福島第一原子力発電所
2号機原子炉格納容器内部詳細調査
補足説明資料

2021年1月14日

東京電力ホールディングス株式会社

1. 質問・コメント事項への回答概要（1 / 15）

1. 質問・コメント事項への回答概要（7 / 15）

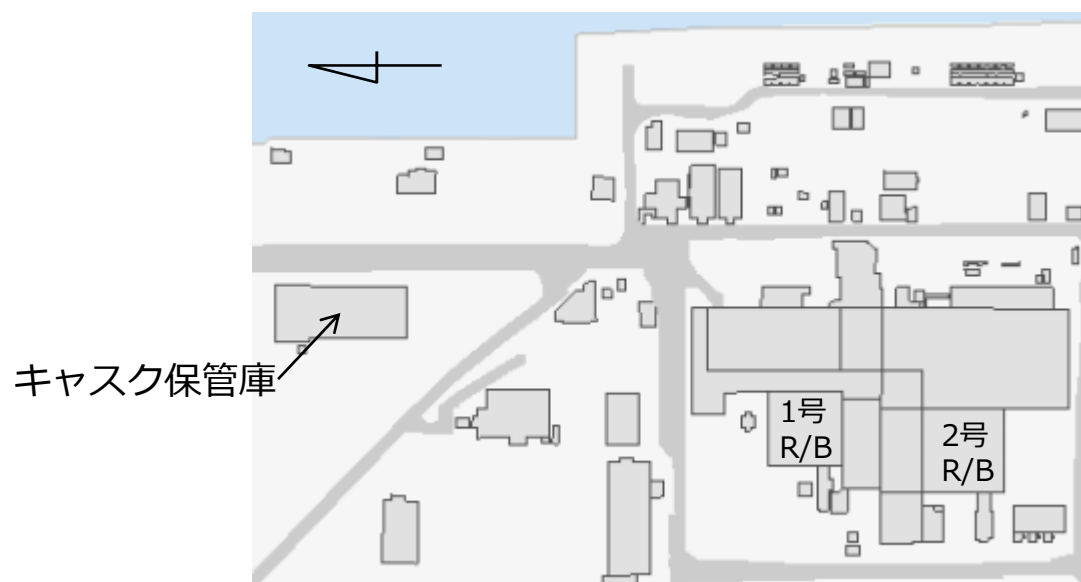
NRA殿ご質問	東電HD回答
バウンダリが完全に損傷（例えば、X-6接続構造外れるなど）した場合の詳細について説明すること。	<ul style="list-style-type: none">• X-6接続構造はペネフランジと4本のクランプ爪で固定してあります（爪はステンレス製）。爪は、外力があった場合でも5倍以上の裕度を有しており、十分な強度を有していると考えています。• これより、調査設備のバウンダリが大規模に損傷することはないと考えていますが、万が一バウンダリが大規模に損傷した場合は、状況を確認して対策を決定いたします。
バウンダリが損傷した場合において、定期的に報告を受けている建屋からの追加的放出量評価との関連について説明すること。	<ul style="list-style-type: none">• 追加放出量評価との関連はありません。
X-6ペネが損傷した場合に放出される放射性物質の濃度について通常時の漏えい場所からの濃度と違うのか、違う場合はどの程度になると想定しているのか説明すること。	<ul style="list-style-type: none">• PCVガス管理システムの濃度は、通常時と変わらないと考えています。• 原子炉直上部と建屋隙間に関しては、PCVからの漏えい箇所が変わることにより、通常時の濃度から変わる可能性はあると考えています。• ただし、PCVガス管理システムの排気流量が大きく変わらなければ、PCVからの漏えい量自体に変化はなく濃度変化も小さいと考えています。• PCVガス管理システムが停止した際は、今回の実施計画で評価した内容となります。

3. フランジ部の取り合いについて

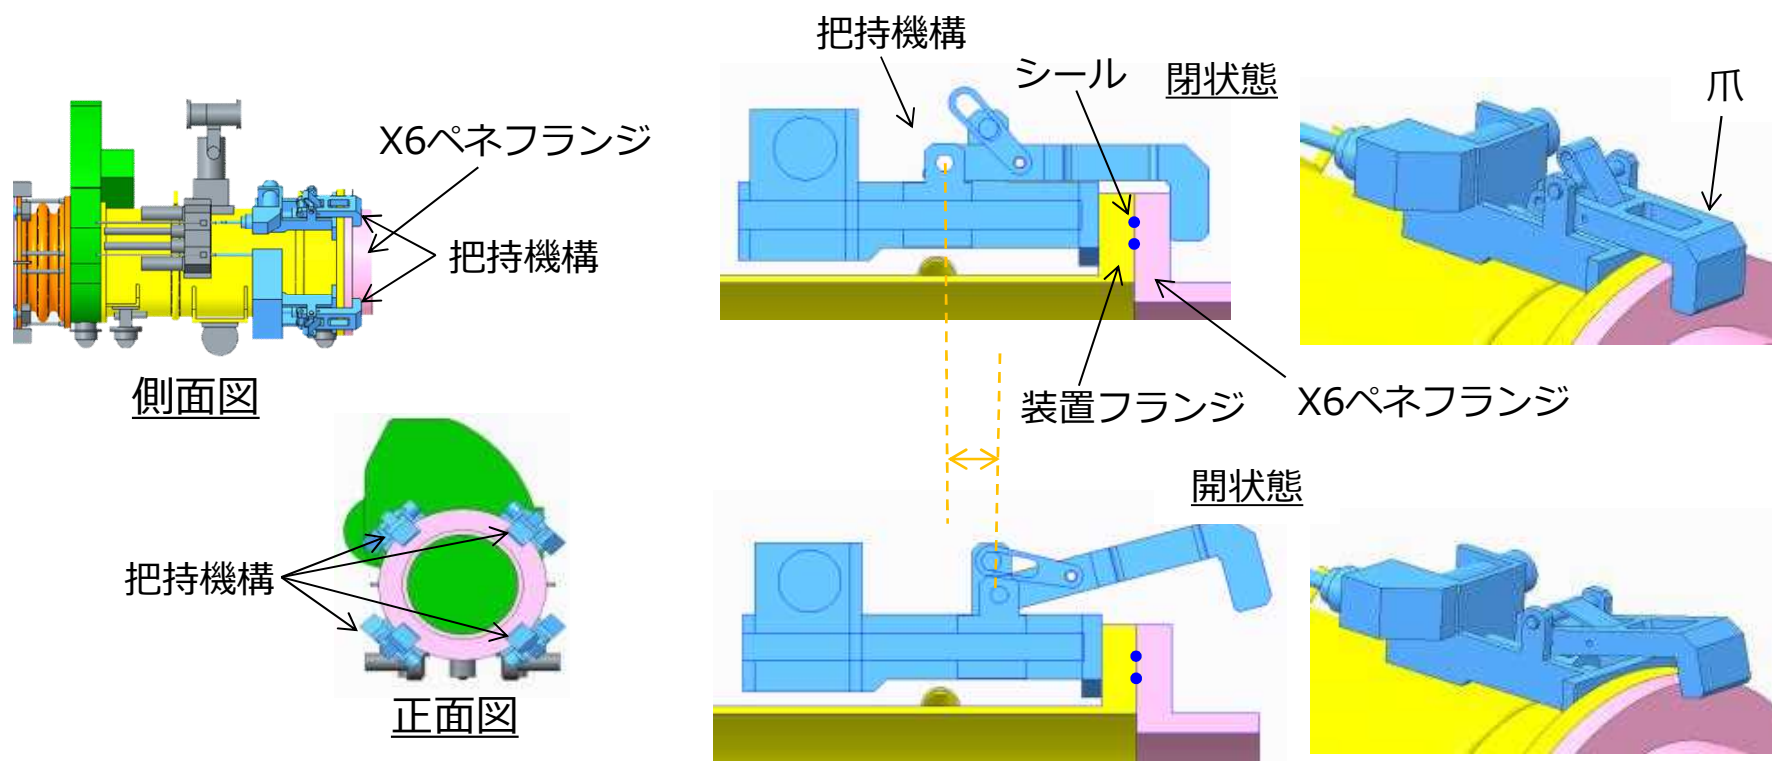
NRA殿ご質問	東電HD回答
装置の接続、取外しを行う部位はどのような構造か（フランジ取合い等）を説明すること	<ul style="list-style-type: none">フランジ取合いです。「3.フランジ部のとりあいについて」に取り合い部の構造を回答します。
隔離弁の仕様を説明すること	<ul style="list-style-type: none">「4.隔離弁の仕様について」にて回答します。
排気フィルタの仕様を説明すること（どこまで放射能濃度を落とせるのか）	<ul style="list-style-type: none">「5.作業エリアからの排気の監視について」に排気の監視方法および排気フィルタの仕様を記載しました。ダストは3/10000に低減できます。
PCV内の干渉物とは何か説明すること	<ul style="list-style-type: none">CDRレール、レールサポートです。「6.PCV内干渉物について」に詳細を記載しました
窒素置換する際、作業員が接近するのか（その場に居るのか）説明すること	<ul style="list-style-type: none">配管の接続やバルブの操作は作業員が装置に接近して実施し、気体の置換中は離れる運用とします。被ばくについては、大部分の作業は線量率は5mSv/h以下のエリアで行い、作業時間が短時間となるよう習熟訓練を行います。X-6ペネ前の放射線量率の計測結果を「7.X-6ペネ前の雰囲気線量について」に記載しました。また、接続管に追加遮へいを設置して、雰囲気線量の低減を図ります。

- X-6ペネフランジと装置のフランジは、把持機構により接続します。
- 遠隔操作で装置をX6ペネフランジに位置決めし、装置のフランジを接触させた状態で、4ヶ所の把持機構の爪を閉じることにより、両フランジを固定します。
- 爪の開閉は遠隔自動で実施します。

6. PCV内の干渉物について (1 / 2)

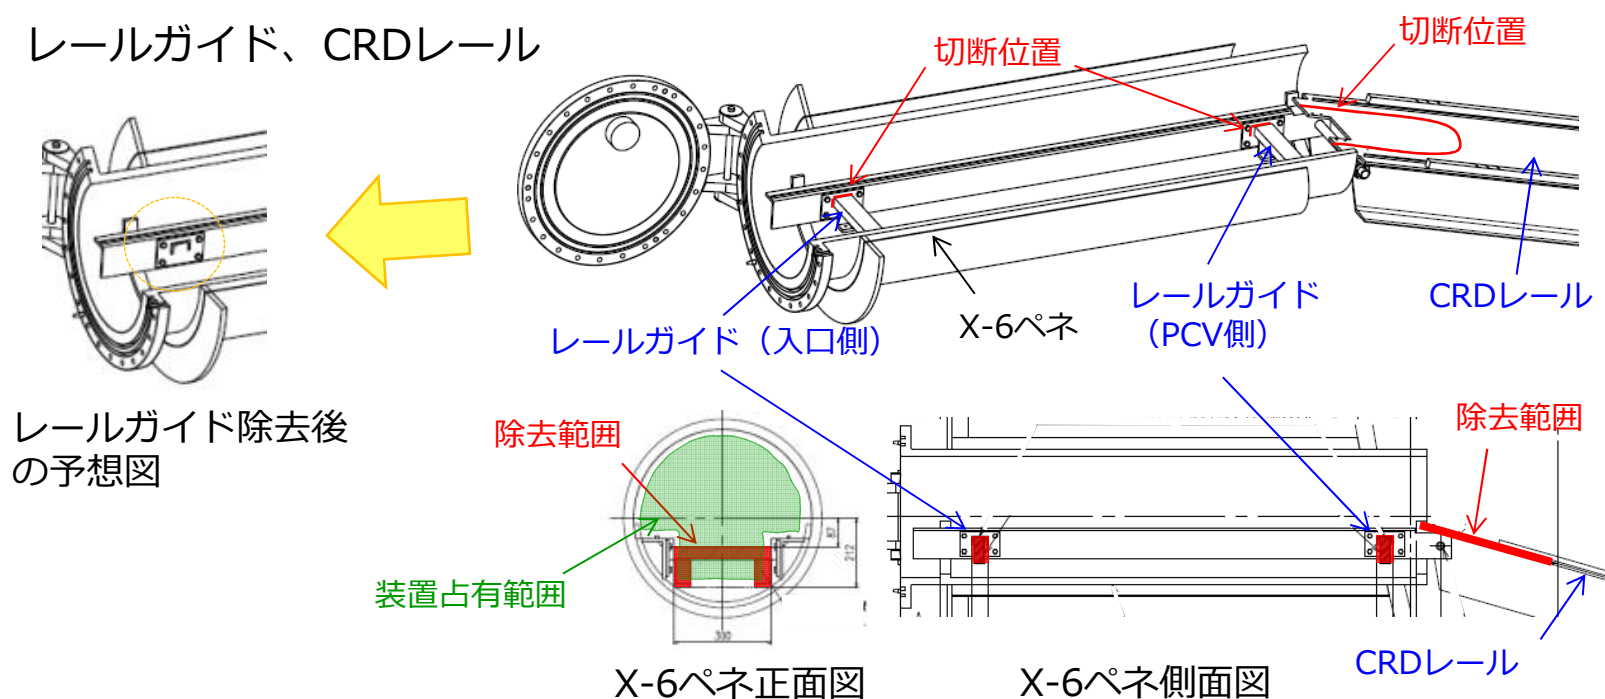
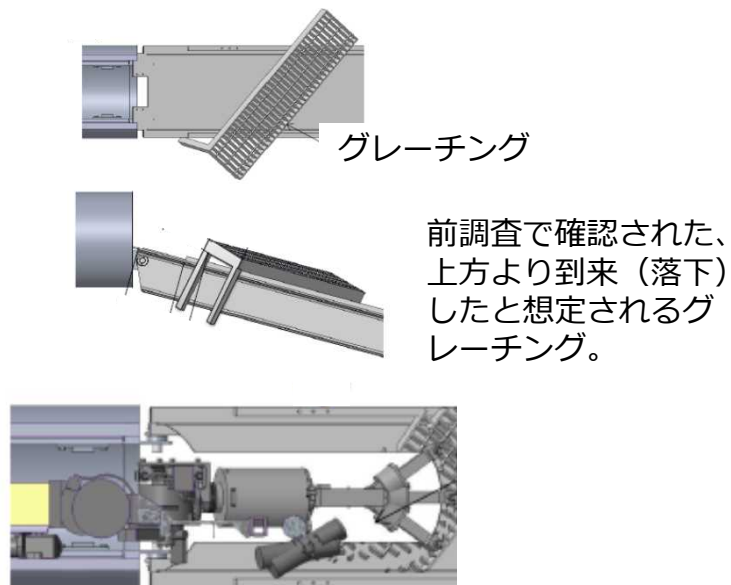
NRA殿ご質問	東電HD回答
<p>補足説明資料P41のX-6ペネとステージ内隔離部屋の接続については、より詳細に説明すること。</p>	<ul style="list-style-type: none"> 「13.装置接続部のシールについて (1/4)」に詳細を記載します。
<p>エンクロージャ設置の際に漏えい確認をしない理由について説明すること。(調査時は窒素封入をするので、漏えい確認は必要なし?)</p>	<ul style="list-style-type: none"> エンクロージャと接続管の接続部については、2重Oリング間を加圧して漏えい確認を行います。 エンクロージャ本体は溶接構造物のため、直前のモックアップ試験で漏えい確認を行い、健全性を確認します。
<p>内部調査時に窒素封入する理由について説明すること。</p>	<ul style="list-style-type: none"> デクスタの結露防止(連続供給)、アームの洗浄、カメラの洗浄(間欠供給)のため、窒素を封入します。
<p>PCV内の干渉物撤去はあるのでしょうか? 有る場合は、AWJによる作業であれば、AWJの仕様、作業ステップでどのタイミングで実施するのか、該当の干渉物とは何を想定しているのか説明すること。</p>	<ul style="list-style-type: none"> 「6.PCV内の干渉物について」に記載します

- PCV内の干渉物は以下のとおりです。
 - レールガイド：堆積物除去時に堆積物除去装置で切断します
 - CRDレール、CRDレール上のグレーチング、CRD開口部の電線管
：アーム投入時にアームで切断します
- これらは、制御棒駆動機構搬出入のための設備で現在使用されていないため、切断することによる影響はありません。

8. 2重シールのリーク確認について

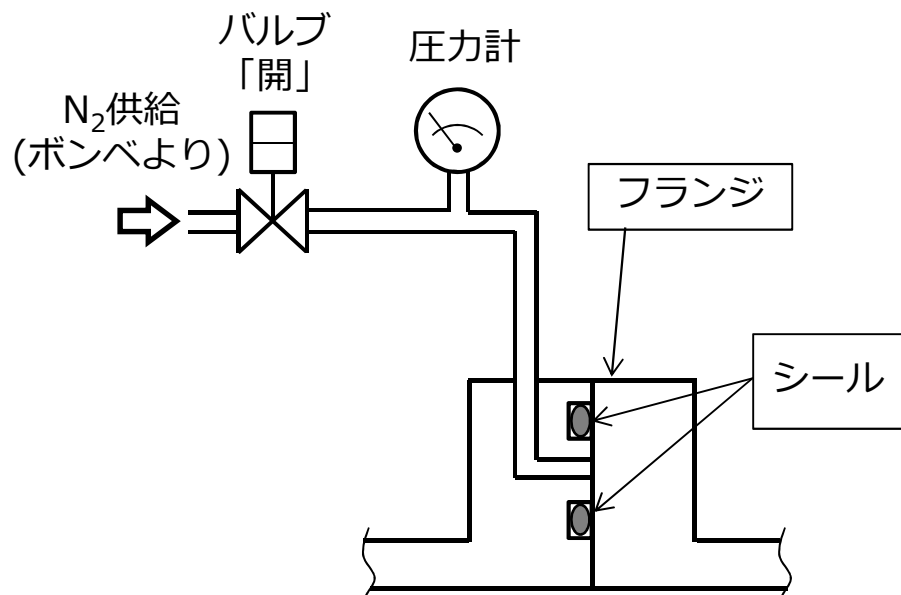
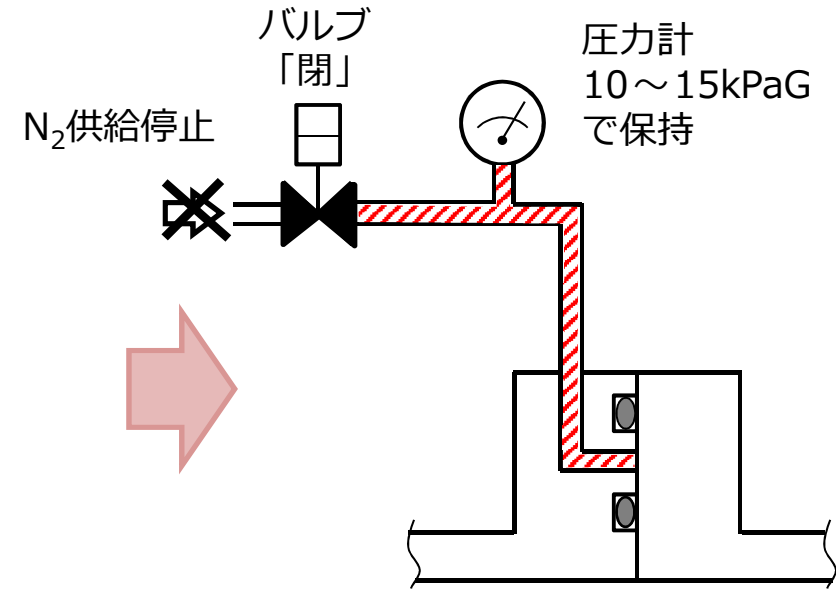
NRA殿ご質問	東電HD回答
<p>ロボット搬入部屋は何で（どんな気体で）加圧するのか追記すること</p>	<ul style="list-style-type: none"> 窒素で加圧します。18-PG3-043（作業ステップ）に追記しました
<p>2重シールはどのような構造で、どのように漏えいのないことを確認するのか説明すること</p>	<ul style="list-style-type: none"> シール間を加圧して、圧力を確認します 詳細を「8.2重シールのリーク確認について」に記載します
<p>X6ペネ内の堆積物とは何か、現状どのようにになっているのか説明すること</p>	<ul style="list-style-type: none"> 堆積物は、CRD交換機のケーブル由来のもの（被覆等）と思われます 詳細を「9.X-6ペネ内堆積物について」に記載します
<p>堆積物除去装置のドーザーとはどのようなものか説明すること</p>	<ul style="list-style-type: none"> 「2.装置仕様について（5/11）」に概念図を追加しました
<p>X-6ペネの厚さ、ボルト仕様を説明すること</p>	<ul style="list-style-type: none"> 材質：低合金鋼 厚さ：55mm（フランジ部が45mm） ボルト：M16×24本
<p>各設備の据え付け時に行う漏えい確認については、事前にモックアップにて気密性が確保できることを確認しているのか記載すること</p>	<ul style="list-style-type: none"> モックアップ試験時に気密性を確認したものを現地に据え付けします。 設置時の漏えい確認では「漏えいがないこと」を確認いたします。 漏えいを確認した場合にはボルト増し締め，コーキングで対応します。

- 2重シール間を加圧して、バルブで系統の圧力を保持し、圧力計で漏えいがないこと確認します。

窒素を供給し、圧力計で圧力降下がないことを確認する。

15. ダスト飛散に対するデータ拡充試験（1 / 3）

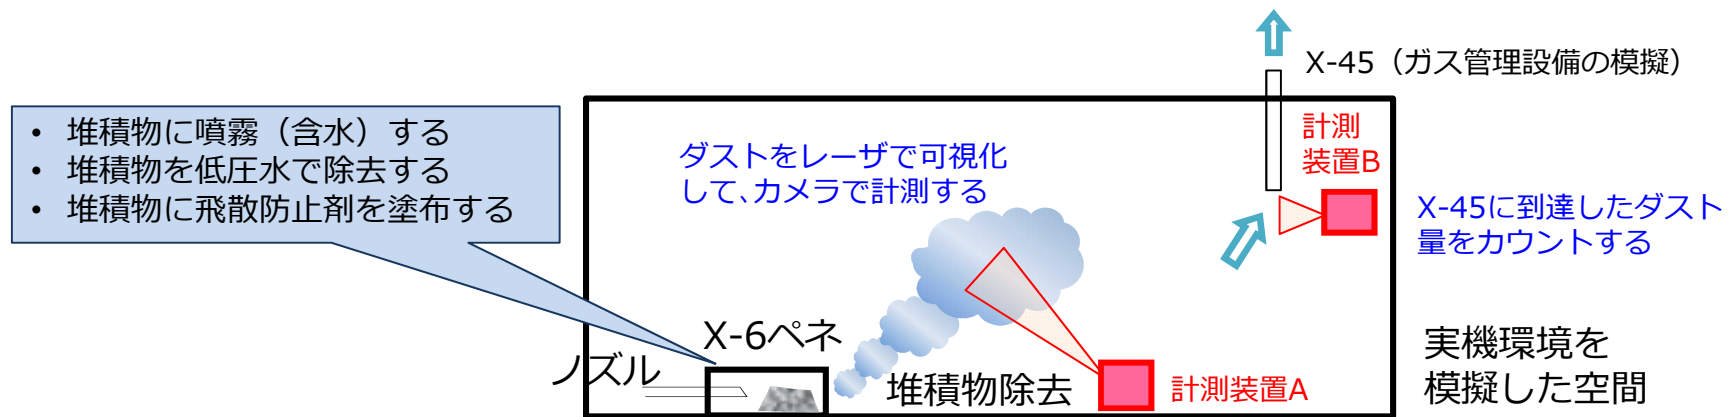
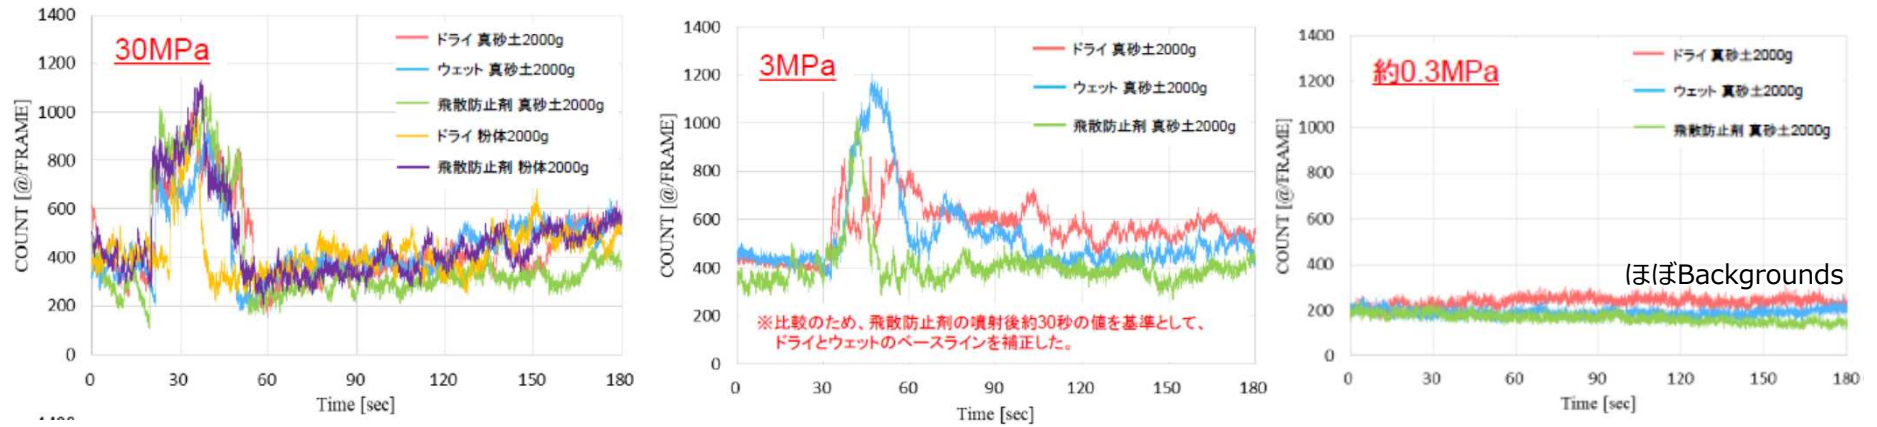
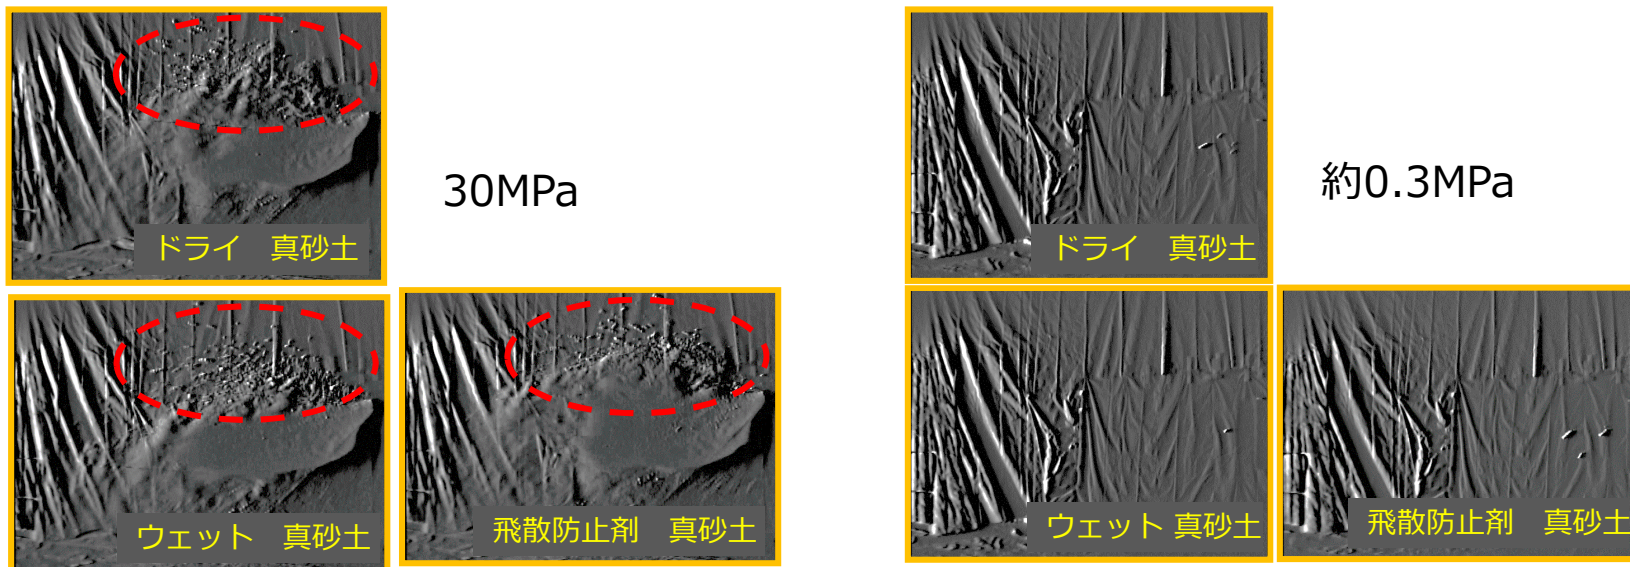
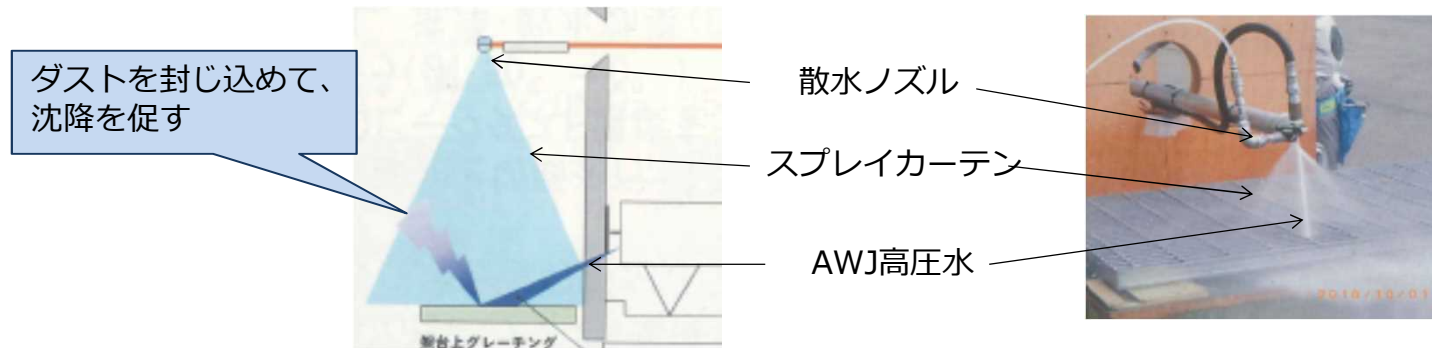
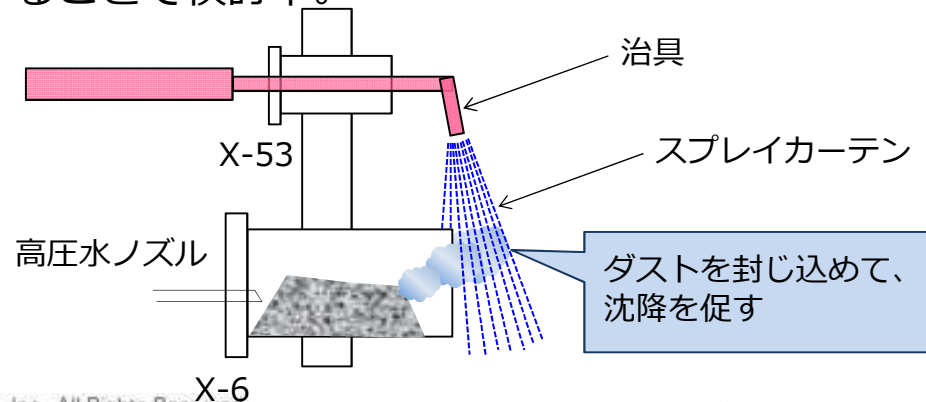
NRA殿ご質問	東電HD回答
<p>2号機において、AWJ作業を実施した場合のダスト飛散の影響に対して更なる知見拡充として、データ拡充試験を実施している内容について説明すること</p>	<ul style="list-style-type: none">• AWJ作業によるダスト飛散に対する更なる知見拡充として、従来よりもダスト飛散を抑制した作業方法として、低圧水による堆積物除去を実施した場合についてデータ拡充試験を実施しています。• またあわせて、ダストの沈降を促進するためのスプレイカーテンについて検討しています。• 「15.ダスト飛散に対するデータ拡充試験」に詳細を記載します。
<p>バウンダリ損傷時の対応として「損傷が生じた場合には、アクセス・調査装置を原子炉格納容器から引抜き…」とあるが、装置が損傷して引き抜けない場合の対応について説明すること</p>	<ul style="list-style-type: none">• 「16.アクセス・調査装置 損傷時の対応について」に詳細を記載します。
<p>内部調査の調査項目について、どのような測定を実施するのかを詳しく説明すること</p>	<ul style="list-style-type: none">• 「17.調査項目について」に詳細を記載します。
<p>アームの実機投入に際し、事業者としてどのような検証や管理を実施して、現場に適用するのかについて説明すること</p>	<ul style="list-style-type: none">• 「18.アームの試験について」に詳細を記載します。
<p>耐震性の考え方及び評価について説明すること</p>	<ul style="list-style-type: none">• 「19.耐震性の考え方と評価について」に詳細を記載します

- ダストを抑制する一般的な手法として噴霧（含水）や、飛散防止剤の適用が考えられます。本工法の効果を見極めるため、工場にて実機環境を模擬した試験を実施しています。
- 試験の結果、低圧水による堆積物除去を用いることにより、ダストの飛散量が低減することを確認しており、試験結果を考慮してダスト影響評価を実施しています。

- 堆積物除去時はX-6ペネ出口（PCV内）よりPCV内へダストが放出されるため、X-6ペネ出口（PCV内）にスプレイカーテンを施工することが有効である（試験では除染係数として約2の結果）。その方法として、X-6ペネの上方にあるX-53ペネを利用し、スプレイカーテンを施工する治具を設置することで検討中。

2.1. 水素滞留のリスクについて

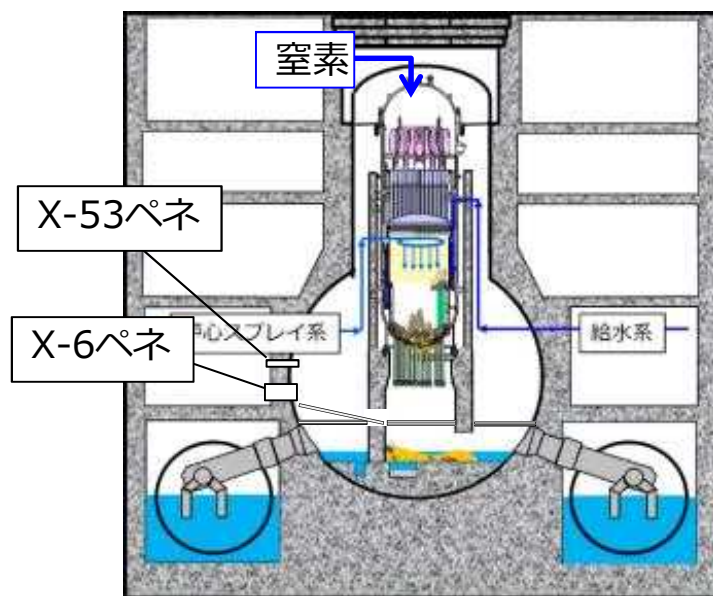
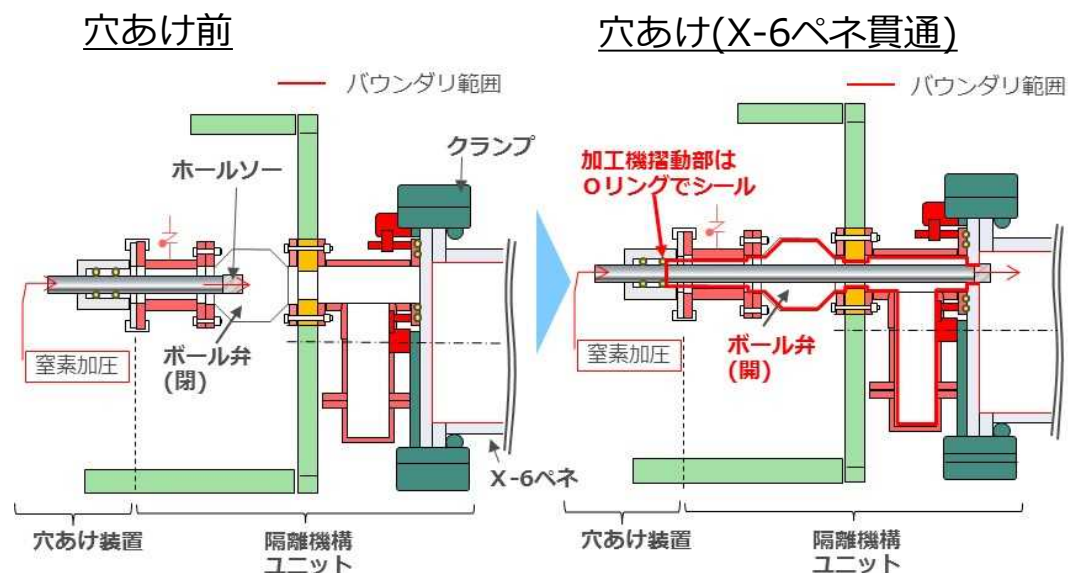
NRA殿ご質問	東電HD回答
1号機では窒素封入の目的として「残留水素の爆発防止」が記載されているが、2号機の方にはない理由を説明すること	<ul style="list-style-type: none">「20. 水素滞留のリスクについて」に詳細を記載します。
AWJによるPCV内干渉物撤去により、ペDESTアル等の主要構造物に要求される機能へ影響はないか説明すること	<ul style="list-style-type: none">最も懸念されるのは、X-6ペネ内におけるレールガイド切断時にX-6ペネを損傷させ、PCVバウンダリへ影響を与える点になります。本件については、実機を再現したモックアップを実施し、レールガイド切断後のAWJ噴流をレールにて受けることにより、X-6ペネへ影響を与えることなく切断可能であることを確認しております。アーム型アクセス・調査装置によるAWJ作業については、今後実施予定の実機を再現したモックアップにおいて、作業により主要構造物に要求される機能への影響がないことを確認していく計画です。
アクセスルート構築作業時の排気の監視方法について説明すること	<ul style="list-style-type: none">「21. アクセスルート構築作業時の排気の監視について」に詳細を記載します。

- PCV内における水素滞留リスクに対しては、現在RPV頂部より窒素を注入し、PCV内を不活性雰囲気を維持している。PCVガス管理設備においても、至近1年間の水素濃度は最大でも0.11vol%と低濃度であることを確認している。
- PCV内部調査で使用するX-6ペネやスプレイカーテンで使用するX-53ペネについては、PCVと接続している箇所はPCVに対して常時開放されている状態であり、当該ペネ内は既に窒素に置換されたものと判断している。
- なお、初めてX-6ペネを加工した2016年12月の作業においては、水素爆発防止のために加工機内を窒素置換した上で問題なく加工が完了している。
- 上記から、X-6ペネやX-53ペネについては水素滞留リスクはないものと判断している。
